臺北市建築管理工程處 函

主旨：檢送本處111年7月29日營建法規研究小組第390次會議紀錄1份，各與會單位如有其他補充意見，請於文到7日內具文提供，請查照。

臺北市建築管理工程處營建法規研究小組第 390 次會議紀錄

提案建築師研議之規劃解決方案

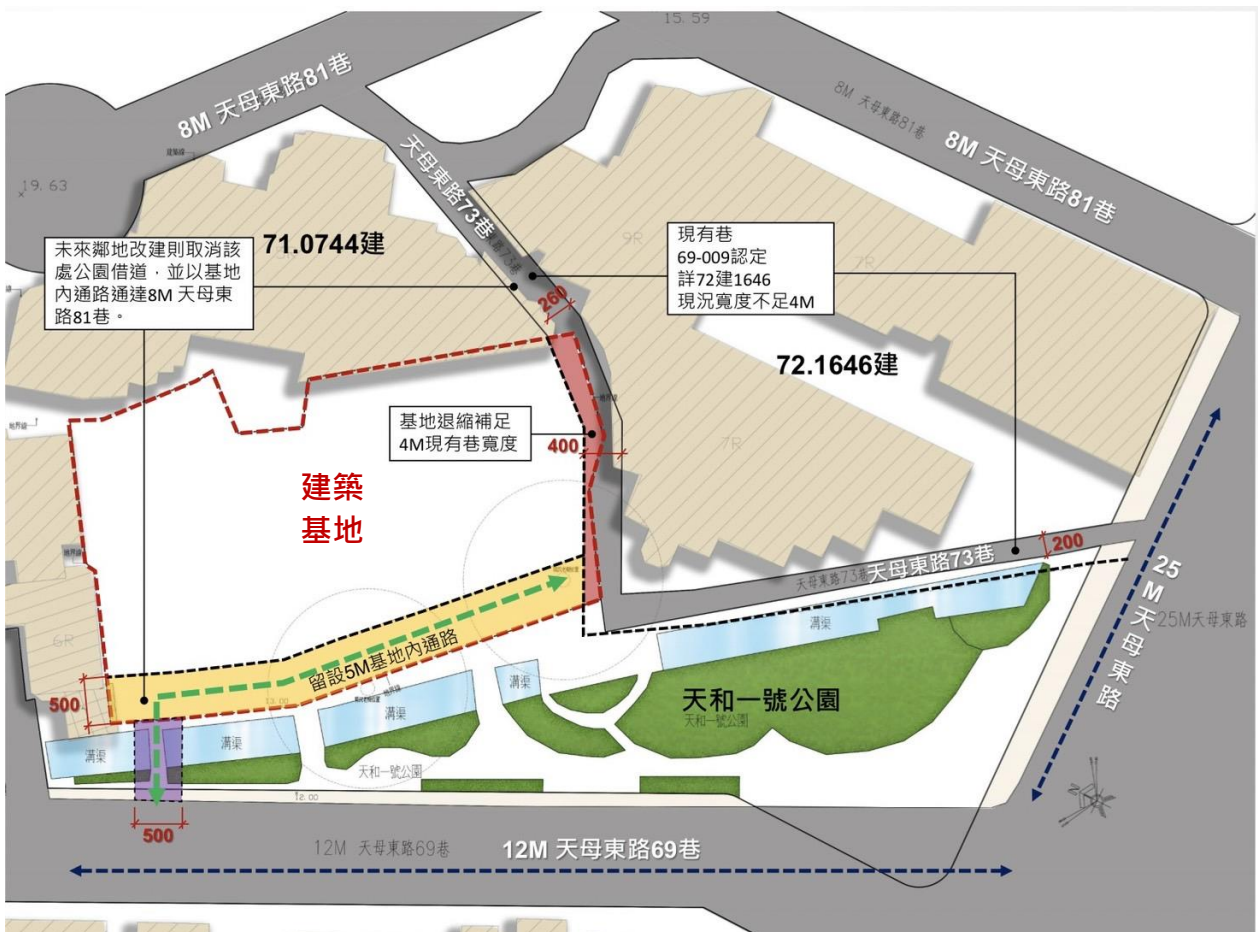
- 一、據提案建築師表示，本案建築基地雖鄰接現有巷道（69-009 認定建築線，詳 ○○建○○號建造執照），但現況因鄰地既存違建圍牆等構造物，致實際巷道寬度不足 4 米，礙難通達至北側天母東路 81 巷（寬 8 米）或南側天母東路（寬 25 米），故本案擬使用公園用地作為本案建築基地之出入通路。

- 二、提案建築師研議之規劃解決方案：擬於基地南側依規定退縮補足 4 米現有巷寬度，並考量周圍環境及人車通行尺度，以西側公園借道 5 米（單車道 3.5 米+人行道 1.5 米）通達 12 米寬天母東路 69 巷作為本案出入之通道方案。未來鄰地（○○建字第○○建造執照）改建則取消該處公園借道，並以基地內通路通達 8 米寬之○○路 81 巷。
- 三、提案建築師補充，有關私人土地之建案擬使用公園用地做為建築出入通路，依「臺北市道路鄰側市有帶狀公共設施用地提供私有土地通行處理原則」第 3 點規定：「私有土地符合下列規定，得依本處理原則申請通行市有帶狀公共設施用地：…（二）已臨接或已有通路可連接計畫道路，有使用相鄰市有帶狀公共設施用地作出入之通道必要，符合袋地通行權規定且經該公共設施用地管理機關同意者。」本案應有適用該原則之情形，並請公園處同意所請。

- 一、按「臺北市建築管理自治條例」第 3 條第 2 項係規定建築基地未臨接建築線，但隔河川、水道或溝渠、綠地以臨接建築線者，得申請建築。但並未限制已臨接建築線之建築基地，不得再經由相鄰之水道、溝渠或綠地出入通行。本市已有信義計畫區、士林文林北路等類似穿越綠帶之建案可供參照。
- 二、本案建築師研議之規劃方案，擬以西側公園借道 5 米（單車道 3.5 米+人行道 1.5 米）通達○○○路 69 巷作為出入之通道，尚非建築法令所不許。另本案亦可改由○○○路 73 巷出入，現況寬度不足之處理方式，參見「臺北市未完成公共設施之建築基地申請建築執照出入通路之處理原則」，尚符「計畫道路範圍內出入通路現況寬度不足」之情形，故起造人可自行協調鄰地（公園處）取得同意書補足出入通路寬度，亦可解決出入通路寬度不足問題。

三、上述 2 種方案，均符合建管法令規定，惟本案後續方案之擇定，除考量建築基地所有權人之權益外，尚需兼顧地方和諧及公共利益，請提案建築師偕同開發單位逕洽公園處協商處理。

原使用執照地下二層平面圖

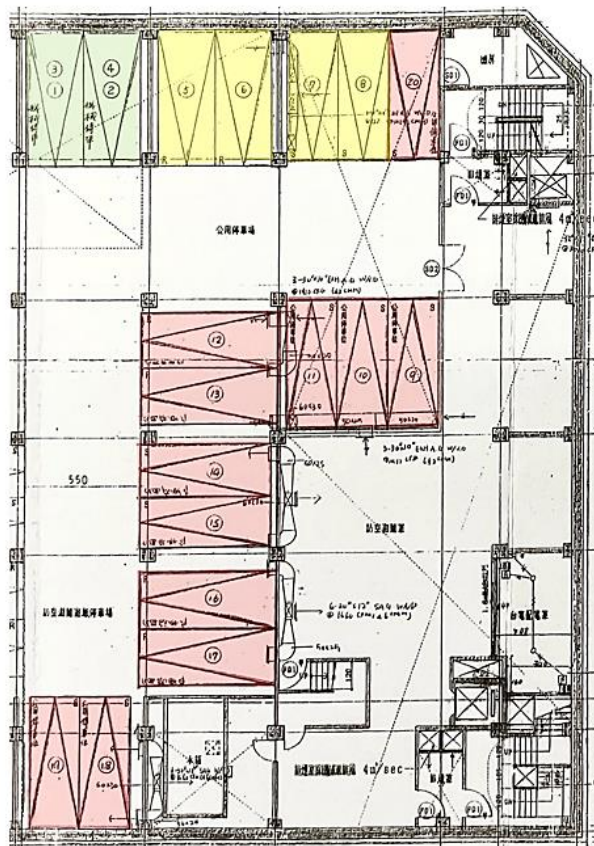
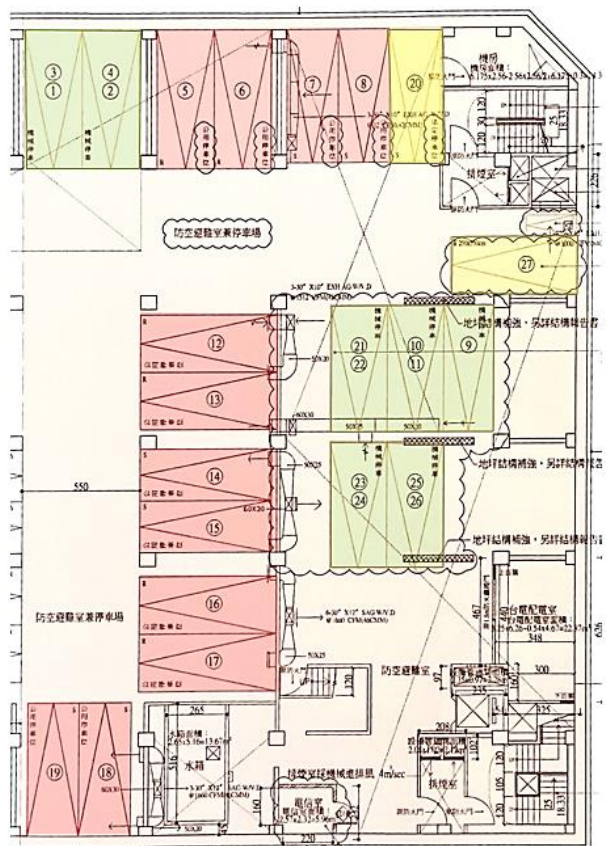
- 1、本案須增設 6 部法定汽車停車位及 3 部機車停車位，原核准以繳納代金方式辦理，本次變更設計擬取消繳納代金。
- 2、本案須增設之 6 部法定汽車停車位，擬設置於地下 2 層，採用機械汽車停車位，因新設之機械汽車停車位位置，原核准圖說為「獎勵停車位」，故變更將 4 部「獎勵停車位」與 4 部「法定停車位」於同一樓層互為交換位置。
- 3、本次變更設計，並未涉及再增加或減少「獎勵停車位」數量，也未涉及增加停車空間之樓地板面積。

二、本案是否須依 100 年 9 月 6 日修正發布之「臺北市建築物增設室內公用停車空間供公眾使用鼓勵要點」檢討各點條文？提案建築師表示，本案並非新建建築物，而是申請增建，且本次變更設計，未再增加法定停車空間面積，僅涉及「獎勵停車位」與「法定停車位」於同一樓層內互換位置。

- 一、本案建築物係依 84 年 6 月 16 日發布之「臺北市建築物增設室內公用停車空間鼓勵要點」之規定檢討設置（該要點嗣於 100 年 9 月 6 日修正）。由於本案地下 2 層變更後，並未涉及獎勵停車位數量增加，亦未擴大原核准停車空間範圍，是允依建造當時法令檢討，免設置獨立之汽車坡道及獨立人行出入口之安全梯或特別安全梯供出入，亦免就獎勵停車空間範圍以無開口之防火牆區劃分隔。
- 二、衡酌上開要點（84 年 6 月 16 日版）規定獎勵停車空間與法定停車空間併列同一樓層者，「應集中留設」之意旨，係為使停車空間之使用者容易辨識，亦方便管理單位集中管理。考量本案「獎勵停車位」與「法定停車位」係於同一樓層互為交換位置，且「獎勵停車位」之編號延續相鄰，尚符合「應集中留設」之法意，惟日後竣工現場應於明顯處以文字標示「獎勵停車位」。
- 三、另本案建築物涉及增建行為，已請領建造執照，惟因地下 2 層涉及停車空間之變更，應併案申辦變更使用許可。

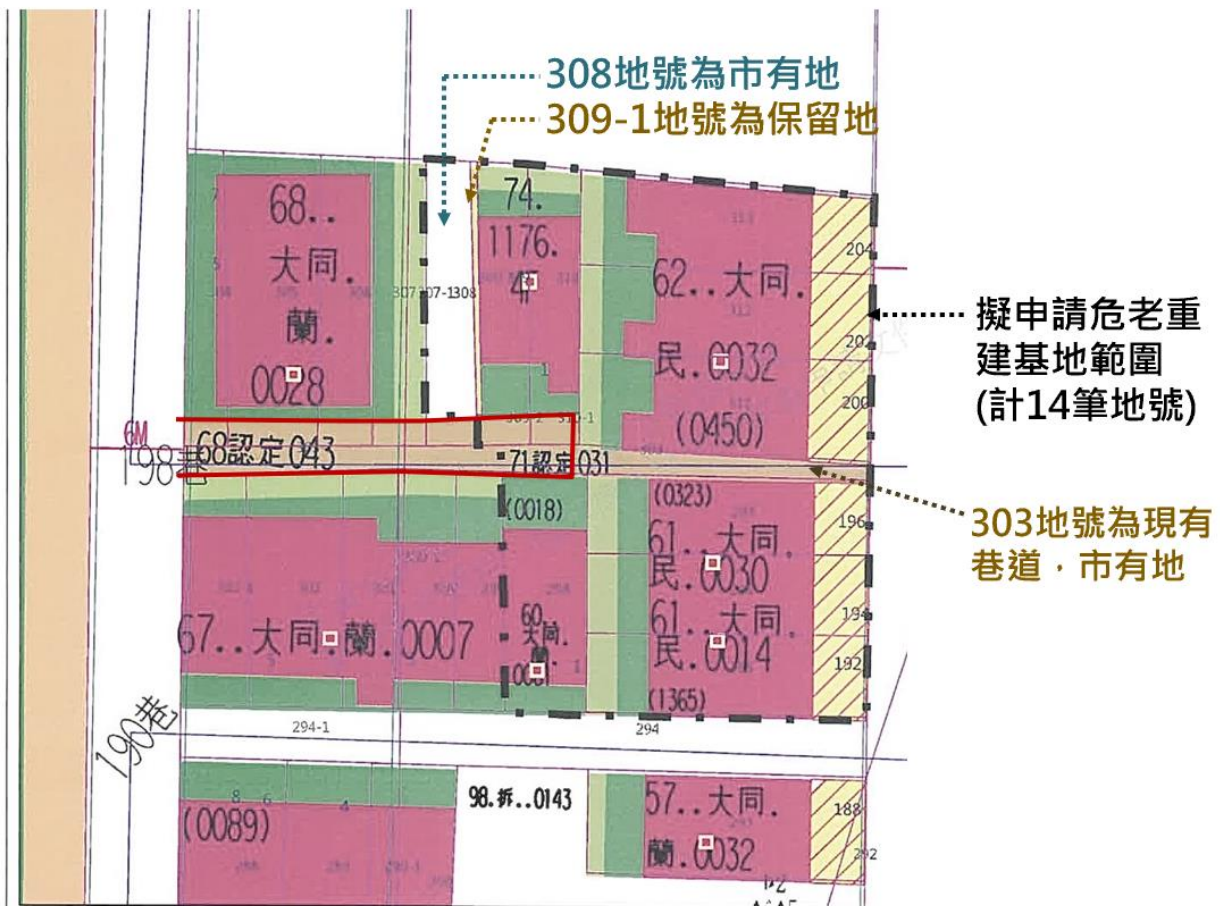
(二)本案擬危老重建之 14 筆地號，其中 303 及 308 地號為市有土地，均屬寬度不足之畸零地。考量建築基地坵塊完整性，本案擬申請 303 地號(部分)及 308 地號(部分)公私有畸零地合併事宜，惟擬合併之市有土地，有部分位於指定建築線有案之 4 公尺現有巷道範圍內。

(三)按「臺北市公私有畸零地合併使用證明申請須知」第四點規定：「不予核發證明之情形如下：……(9)申請合併之公有土地位於經指(認)定建築線有案之現有巷道範圍內。」據此，本案位於指定建築線有案 4 米現有巷道範圍之 303 地號(部分)土地，將無法取得合併證明，勢會造成本件危老重建基地形狀曲折不整，建築物無法合理配置，且受航高限制，致都市土地無法有效開發利用。

「不予核發證明之情形如下：……(13)適用都市危險及老舊建築物加速重建條例規定原基地範圍重建者。但擬合併之公有地夾於申請重建範圍內、臨接建築線妨礙出入或其他不合併而有礙整體規劃重建情形者，不在此限。」本案之情形，似已符合該條文但書所述之情形，望能申請核發公私有畸零地合併使用證明。

- 二、財政局代表說明，本案 303、308 地號是否准予核發公私有畸零地合併使用證明，尊重建管處之權責。惟 308 地號面積逾 150 m²，其北側毗鄰消防局第四救災救護大隊大同分隊之機關用地，類此情形，援例應優先與鄰地以整界交換產權方式調整地形，整併為坵塊完整之機關用地，而非直接協議讓售予鄰接地所有權人，建請提案單位參酌。

- 一、本案建請提案單位參酌財政局意見，將 308 地號及相鄰之 309-1 保留地排除於本案危老重建基地之範圍。
- 二、本案倘依「危老條例」申請重建，擬適用公私有畸零地合併使用證明申請須知不予核發第 13 款之但書情形，請提案單位先就基地內現有 4 棟老舊建築物辦理耐震評估，確認符合危老重建基地之條件後，由建築師就 12 筆土地之整併開發計畫，提出合理的規劃設計方案（包含廢巷改道），經審認該 303 地號符合前開第 13 款但書「擬合併之公有地夾於申請重建範圍內、臨接建築線妨礙出入或其他不合併而有礙整體規劃重建情形」要件並檢備規定文件後，允予加註但書（後續須辦理現有巷廢巷改道及取消建築線）並加簽陳明後，依規定核發公私有畸零地合併使用證明。
